改善箇所説明図

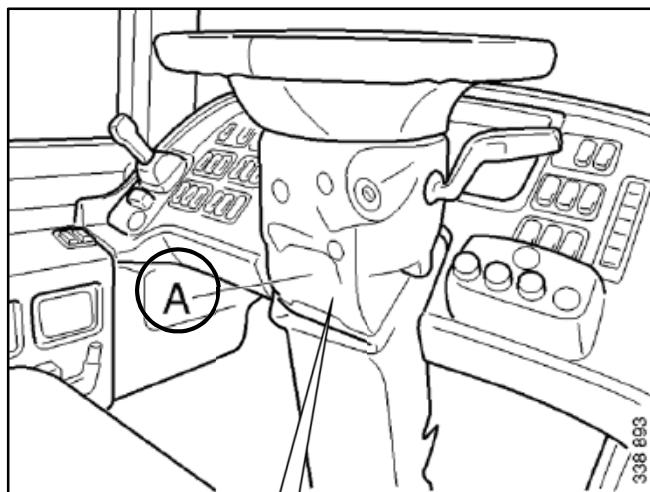
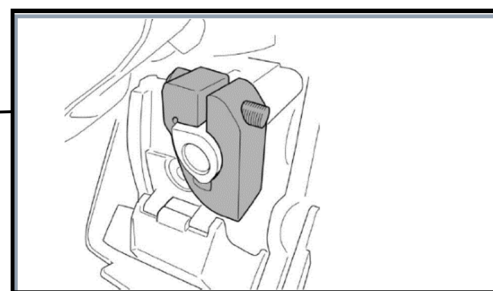
基準不適合発生箇所
チルト機構の構成部

連節バスのかじ取装置において、ステアリングコラムの構造が不適切なため、ステアリングを最下端の位置に調整すると、ステアリングコラムとチルト機構等の構成部品が干渉するものがある。そのため、ステアリングを操作した際に異音などが発生し、そのままの状態で使用が続けると、ステアリングコラムが損傷するおそれがある。

取り付け部位

回転抑制ブラケット

全車両に、回転抑制ブラケットを、チルト機構の構成部に取り付ける。
